Vorlage für die Sitzung Bau- und Umweltausschuss	Sitzungsvorlage BUA/193/2021	Az.: 632.6
Datum der Sitzung 04.05.2021	Öffentlichkeitsstatus öffentlich	Beschlussart Entscheidung

Stellungnahmen zu Baugesuchen und sonstigen Anträgen Neubau eines Einfamilienwohnhauses mit Doppelgarage im UG und Carport auf dem Grundstück Rolandstraße 2, Flst.Nr. 34 in Ödernhardt

Lageplan

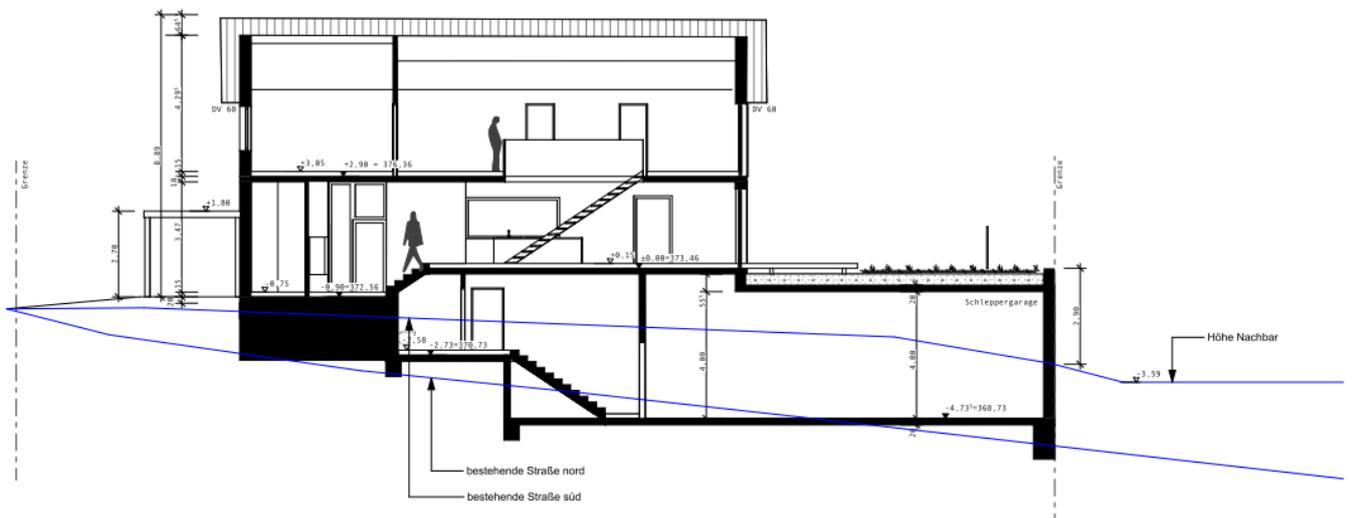
Das Gebäude enthält eine Wohnung, weshalb nach der Stellplatzsatzung der Gemeinde 1,5 Stellplätze erforderlich sind. Durch den östlich anschließenden geplanten Carport mit einer Grundfläche von ca. 18 m² sowie die Doppelgarage im Untergeschoss, welche über die Ludwigstraße angefahren wird und größtenteils Richtung Westen nicht durch das Gebäude überdeckt ist, ist diese Forderung erfüllt. Der Carport hingegen wird von der Rolandstraße aus angefahren und sollte zu dieser einen Abstand von 0,50 m aufweisen, um zu verhindern, dass bspw. Busse oder Lkws an seinem Flachdach hängen bleiben. In den Planunterlagen ist der Abstand mit 0,37 m bzw. 0,38 m vermaßt.

An der Grenze zum Grundstück Rolandstraße 8 sowie auf einer Länge von ca. 8 m im südlichen Teil des Baugrundstücks entlang der Rolandstraße ist eine ca. 1 m hohe Einfriedigung vorgesehen. Diese sollte aus demselben Grund ebenfalls entgegen den Planunterlagen einen Abstand von mindestens 0,5 m zur Rolandstraße aufweisen.

- 1. Das gemeindliche Einvernehmen zu dem Bauantrag wird gemäß § 36 Abs. 1 BauGB in Verbindung mit § 34 Abs. 1 BauGB unter der Maßgabe erteilt, dass mit dem Carport sowie der Einfriedigung ein Abstand von mindestens 0,5 m zum jeweiligen Straßengrundstück eingehalten wird.**
- 2. Die Gemeinde stimmt dem Bauvorhaben auch als Angrenzerin an das Baugrundstück zu.**

Abstandsflächenplan

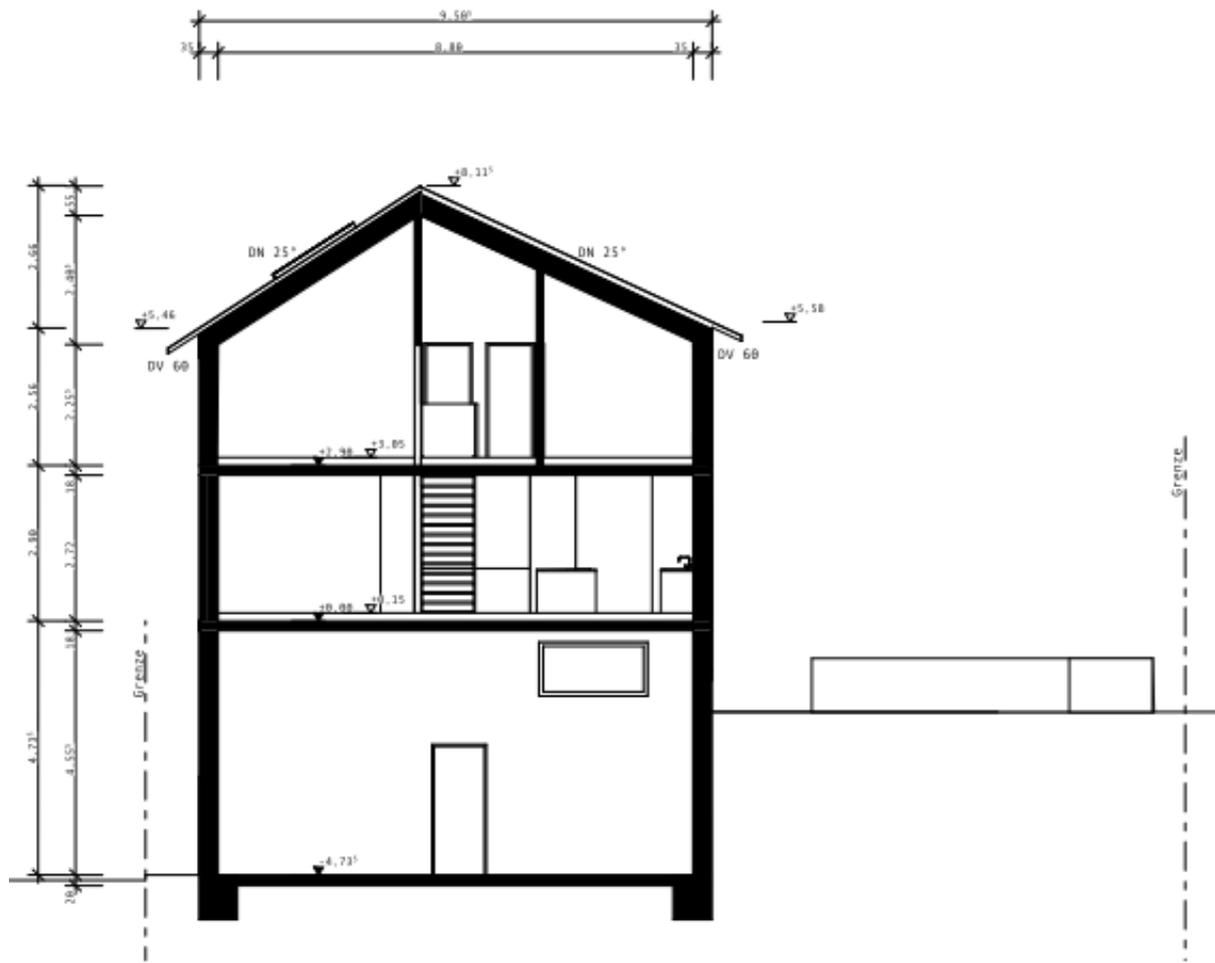
Aufgrund der Höhe des beantragten Gebäudes im Norden überschreitet dessen Abstandsfläche die Mitte der Ludwigstraße. Gemäß § 5 Abs. 2 Landesbauordnung (LBO) dürfen die Abstandsflächen u.a. auch auf öffentlichen Verkehrsflächen liegen. Ist eine Straße beidseitig anbaubar, dürfen die Abstandsflächen jedoch nicht über ihre Mitte hinausgehen. Nach Aussage der Baurechtsbehörde könnte diese Abstandsfläche nach § 6 Abs. 3 LBO zugelassen werden.

Ostansicht

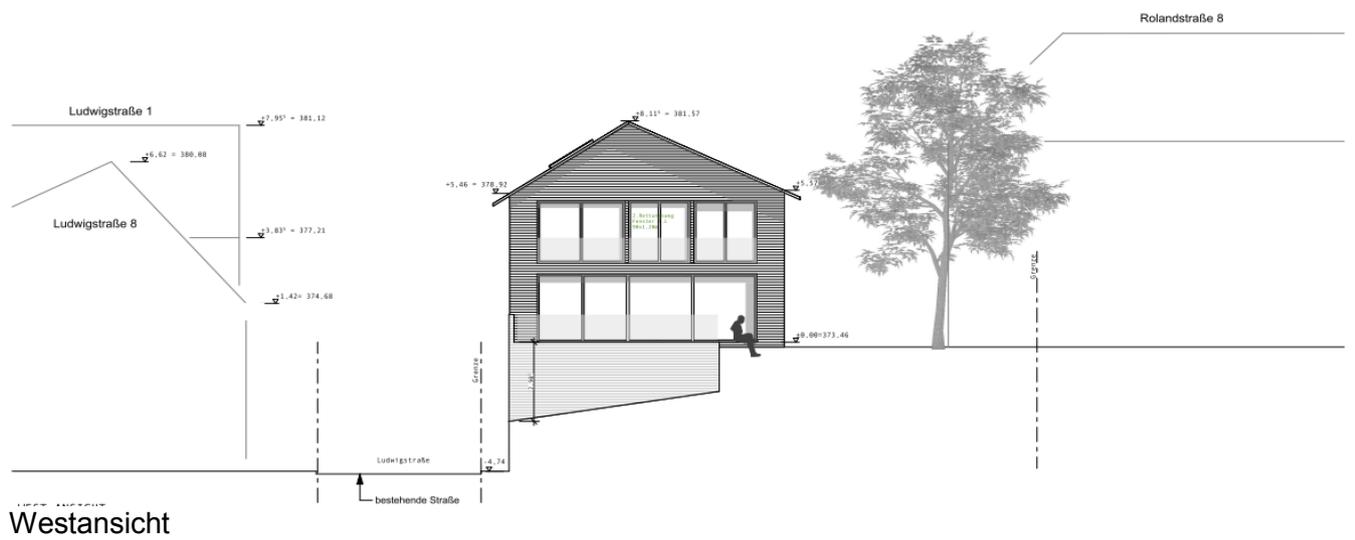
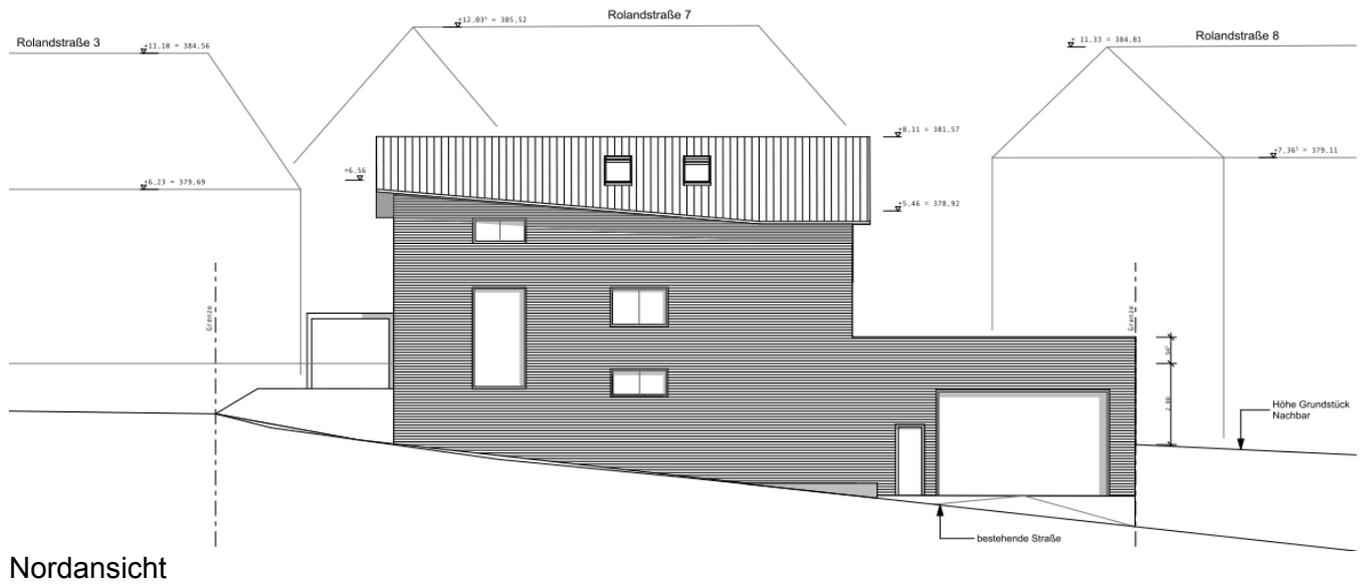
Aus Sicht der Verwaltung bestehen keine städtebaulichen Bedenken gegen das Vorhaben. Aus den Ansichten ist zu entnehmen, dass die Firste der Gebäude Rolandstraße 3, 7 und 8 bis zu 3,95 m höher sind und bspw. die Traufe der Rolandstraße 8 ebenfalls bis zu ca. 0,82 m höher liegt. Auch zu den Gebäuden in der Ludwigstraße ist die geplante Bebauung unter Berücksichtigung des Geländeverlaufs nach Auffassung der Gemeinde verträglich.
